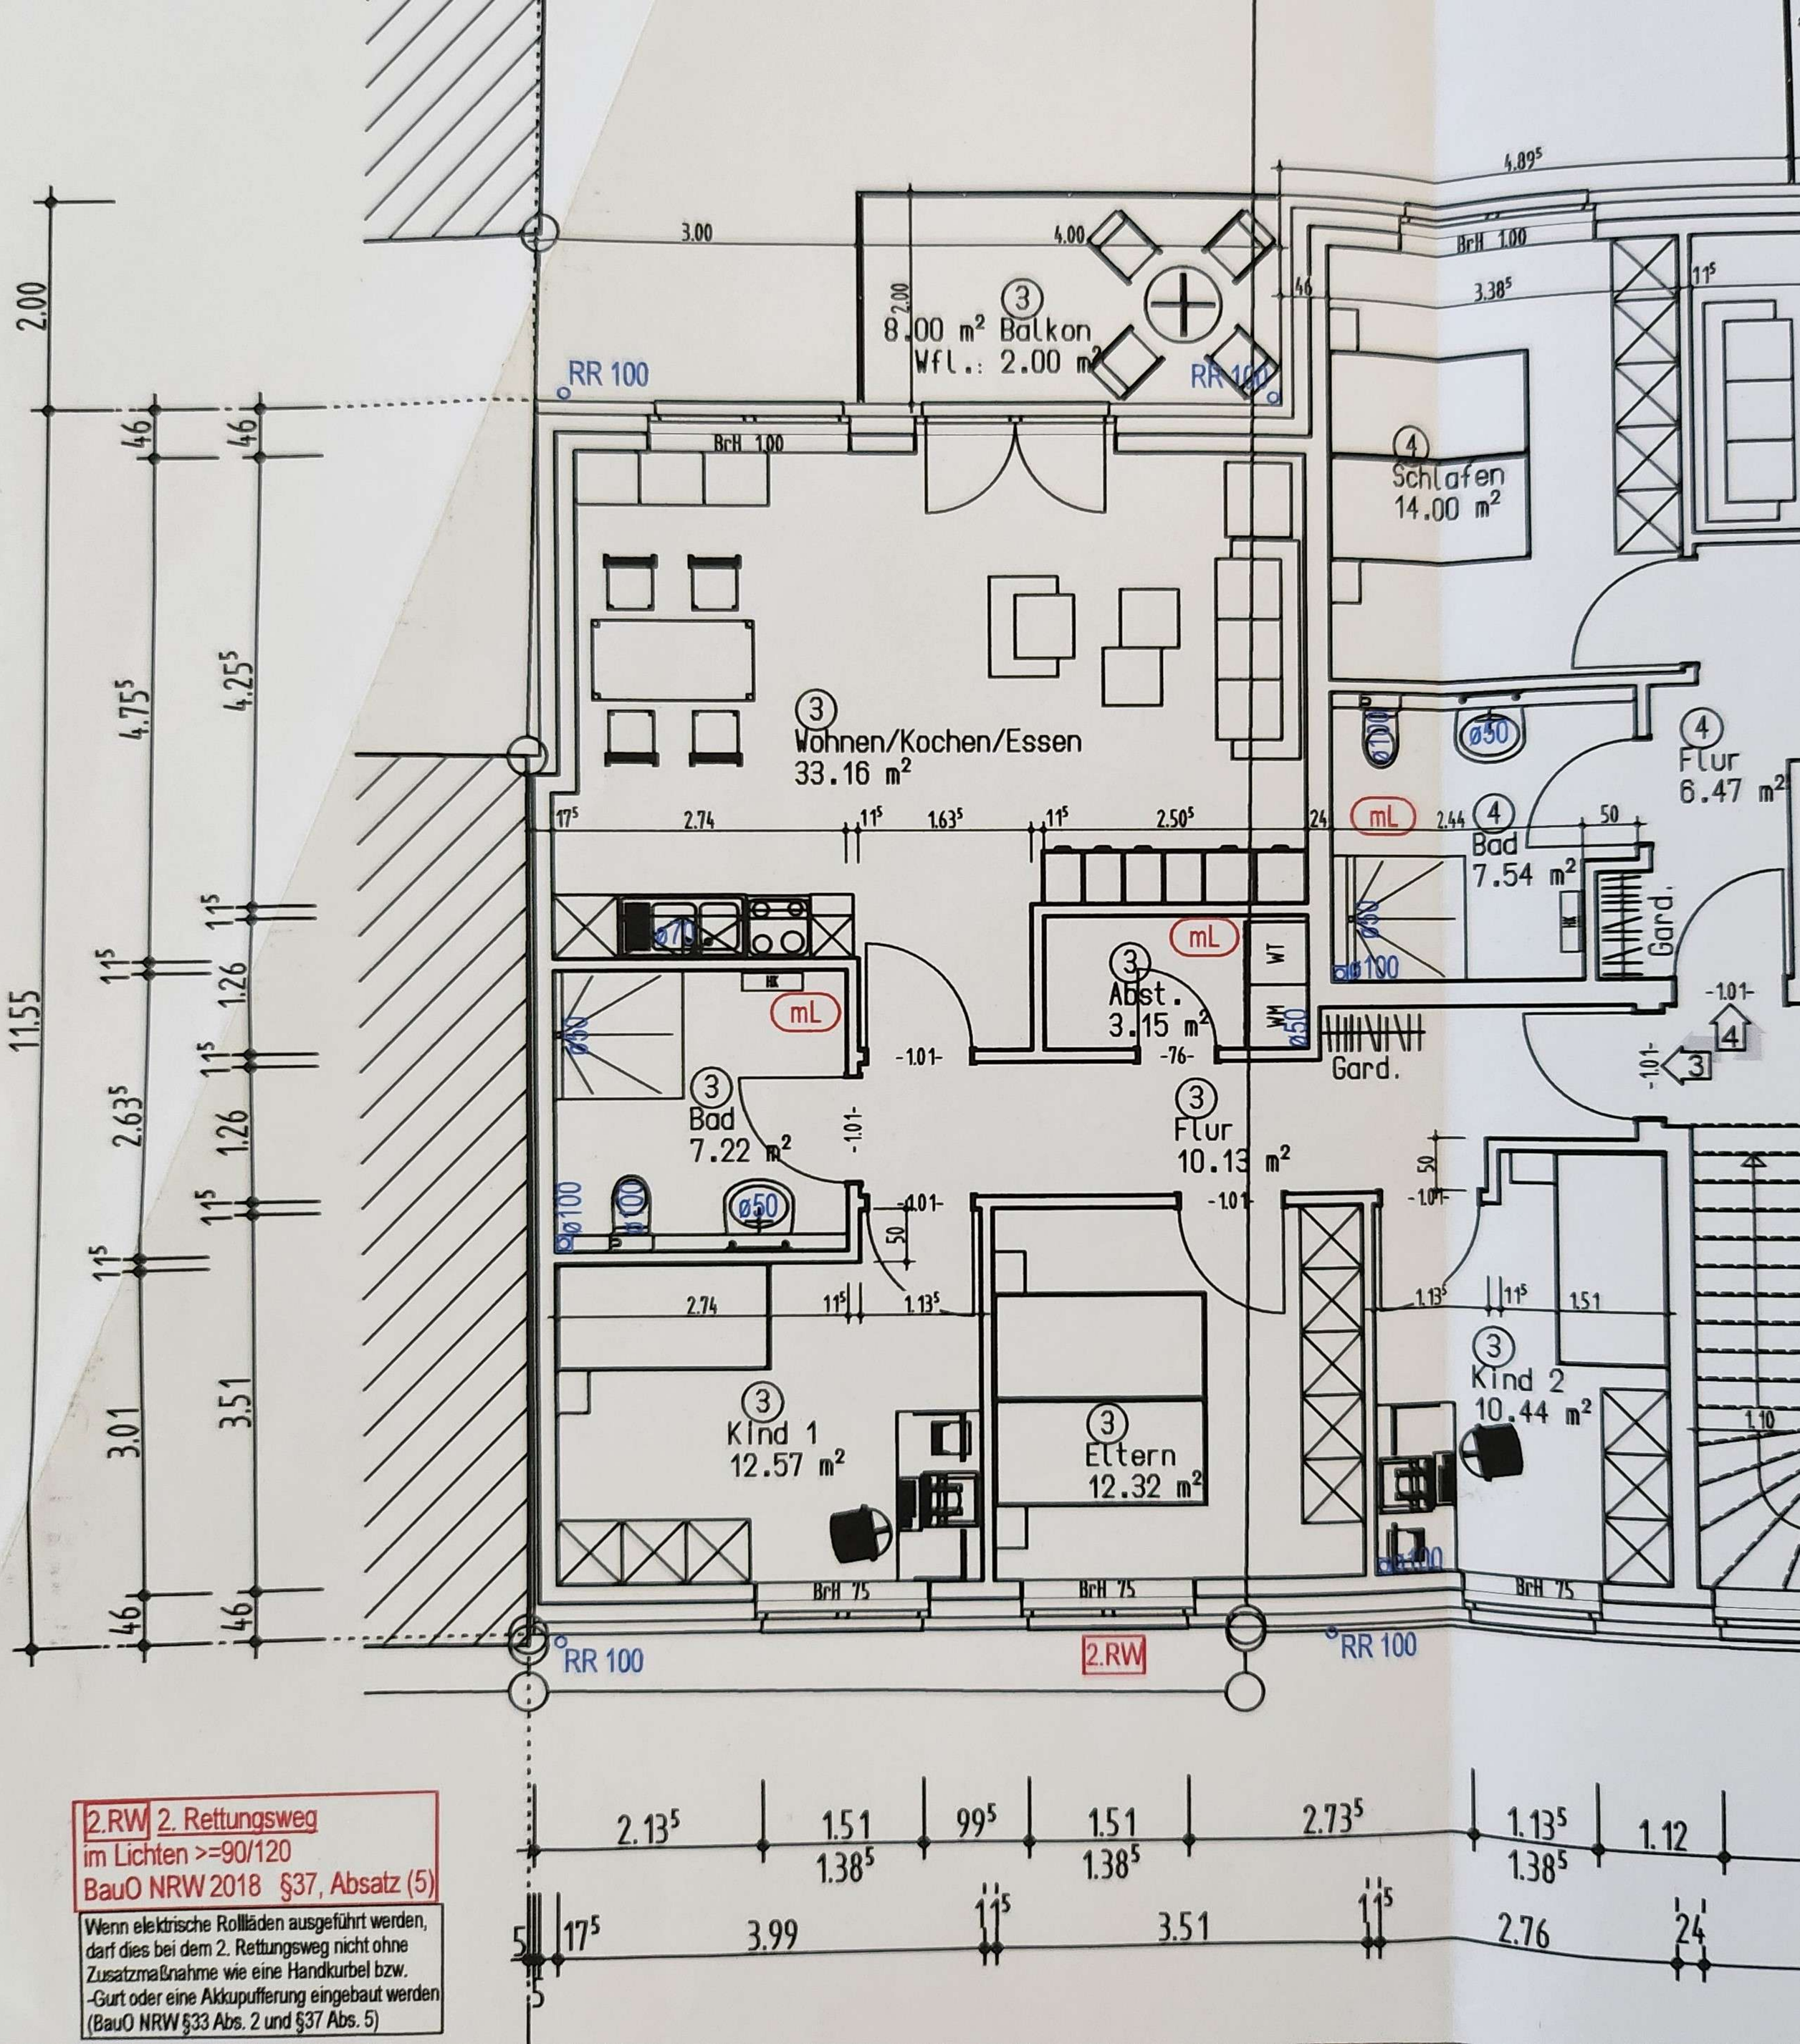
2.RW 2. Rettungsweg
im Lichten >=90/120
BauO NRW 2018 §37, Absatz (5)

Wenn elektrische Rollläden ausgeführt werden, darf dies bei dem 2. Rettungsweg nicht ohne Zusatzmaßnahme wie eine Handkurbel bzw. -Gurt oder eine Akkupufferung eingebaut werden (BauO NRW §33 Abs. 2 und §37 Abs. 5)
